## 문화재명 : 醴泉鄉校

1. 지정 별 : 慶北 文化財資料 第138號 ('85. 8. 5 指定)

나. 공사내용(명륜당 보수)

다. 설계 변경내용

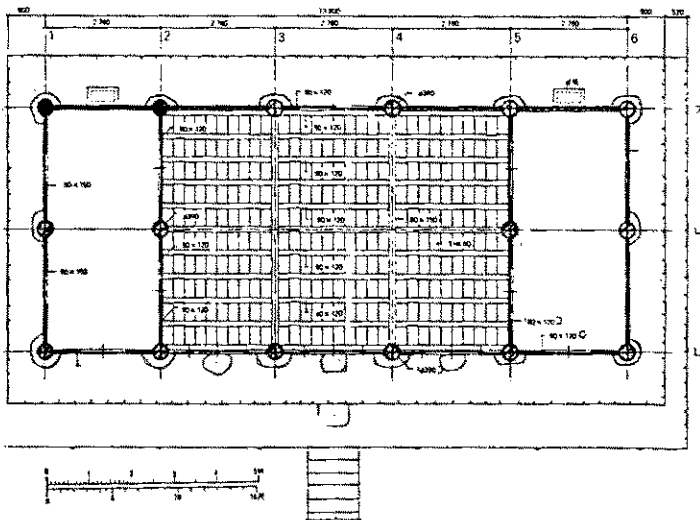
예천향교 명륜당은 1차로 명륜당 건물을 전면 해체한 후 부식목재를 교체 조립하고 2차 공사로 기와잇기 등 잔여공사 마무리되도록 구분 발주토록 하였으나 해체결과 주요 부분 목부재의 부식상태가 심하여 부식목재가 증가되어 설계 변경됨.

기둥 교체위치

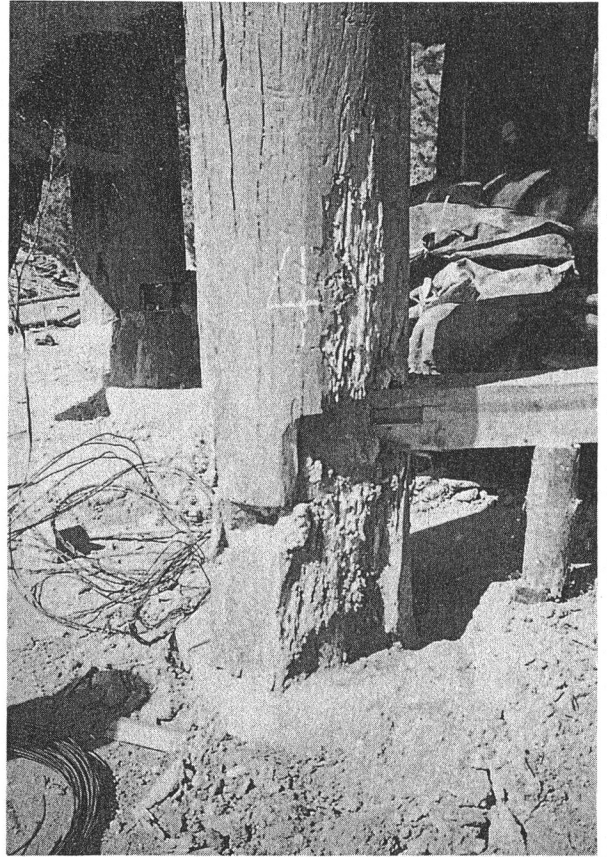
(당초)

가-1,2번동바리

가-2,3,4,5번 교체

가-3,4번 교체

나-1번 교체

(변경)

나-1,6번 교체

다-1,3,4,5,6번 교체

다-3,4번 교체
